CENTRAL DE CICLO COMBINADO DA GALP POWER EM SINES – VALE MARIM

ADITAMENTO AO ESTUDO DE IMPACTE AMBIENTAL DA CENTRAL DE CICLO COMBINADO DA GALP POWER EM SINES – VALE MARIM

Processo de Avaliação de Impacte Ambiental n.º 1553

Figura 1 – Campo estimado das concentrações máximas horárias de ozono (µg/m³) verificadas para dia 17 de Junho de 2004 no domínio em análise (Cenário A - situação de referência).

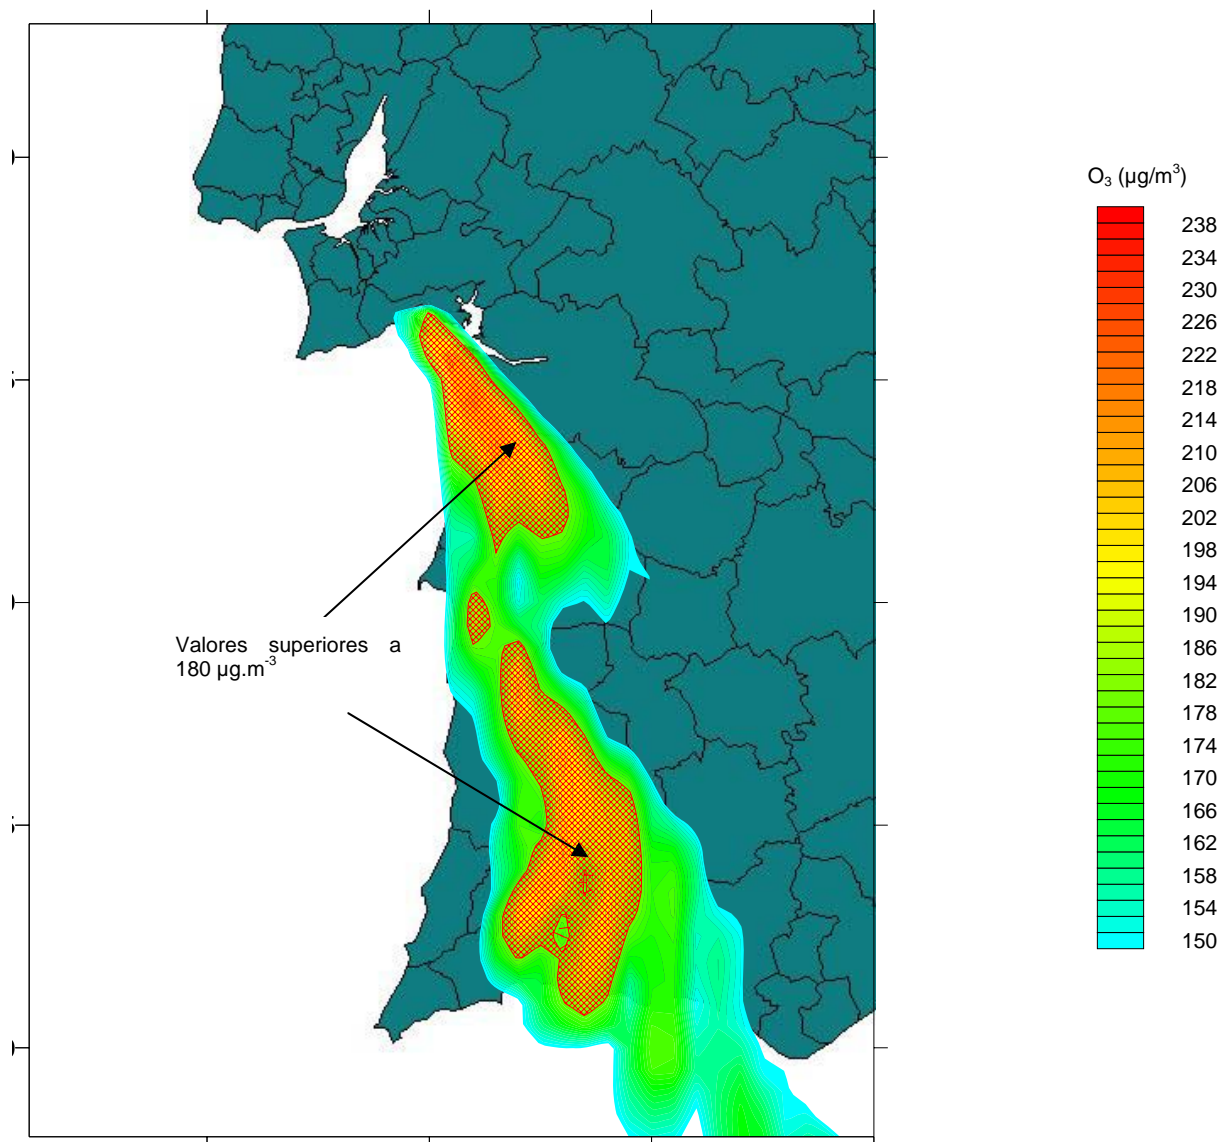
6. Na avaliação de impactes ambientais, tendo em conta que os valores máximos horários de O₃ excedem o limiar de informação e quase o limiar de alerta, deverá ser apresentado, para além dos valores máximos horários, o número de excedências previstas, bem como a área abrangida.

Relativamente à área onde ocorrem, nas Figuras 1 a 5 são representadas as isolinhas das concentrações máximas de ozono para os diversos cenários. Para que se torne claro, as áreas expostas a valores superiores ao limiar de informação à população, foi salientada a área com valores superiores a 180 µg.m⁻³.
